Mission régionale d'autorité environnementale
OCCITANIE

Avis

sur la création d'une centrale photovoltaïque au sol Commune de Portel-des-Corbières (Aude)

N°Saisine : 2024-14 099
N°MRAe : 2025APO10
Avis émis le 13 janvier 2025

Figure 2 : localisation des deux îlots photovoltaïques à l'échelle de l'emprise foncière

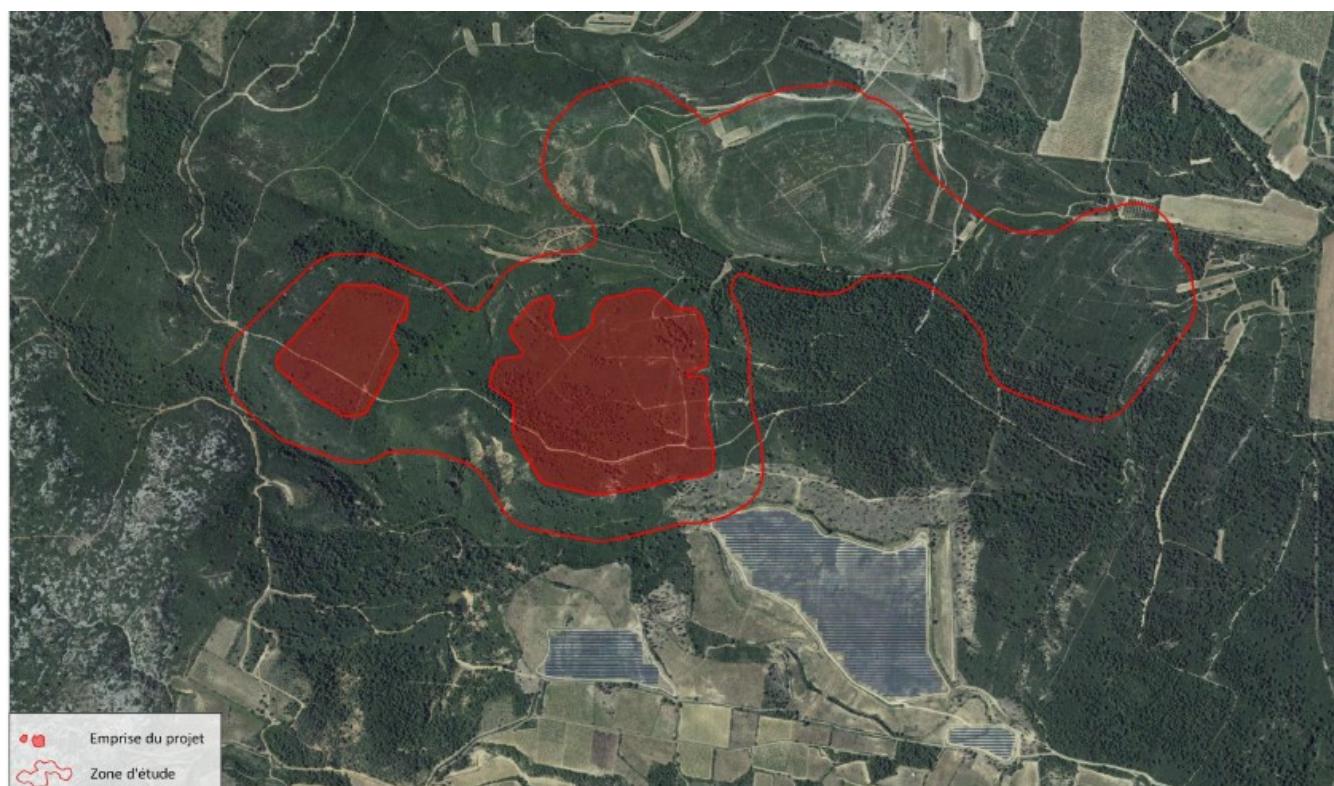
Les panneaux sont implantés au sein de milieux ouverts à semi-ouverts (garrigues calcicoles de l'étage mésoméditerranéen, forêt de Pins d'Alep) abritant des espèces protégées d'enjeu régional très fort à modéré, notamment en termes d'avifaune (Fauvette pitchou, Pie-grièche à tête rousse (espèce à PNA), Busard cendré, Aigle de Bonelli), de reptiles (Psammodrome d'Edwards, Lézard ocellé (espèce à PNA), Psammodrome algire, Coronelle girondine), d'insectes (Magicienne dentelée) et de chiroptères (Minioptère de Schreibers, Grand rhinolophe). En continuité immédiate au sud du projet, une autre centrale photovoltaïque est déjà en fonctionnement, comme le montre la figure 2 ci-dessous :

Les impacts cumulés sont traités de manière superficielle et l'analyse présentée ne cherche pas à mesurer l'aggravation des impacts liée à la proximité de la centrale photovoltaïque déjà en fonctionnement à 200 m, pour la biodiversité, le paysage, le risque feu de forêt et l'érosion des sols.

Depuis les reliefs qui dominent le périmètre du projet, l'impact en vues lointaines dominantes sera très fort : les lignes de panneaux des deux îlots photovoltaïques seront perçues dans le prolongement des trois îlots de la centrale au sud déjà en fonctionnement.
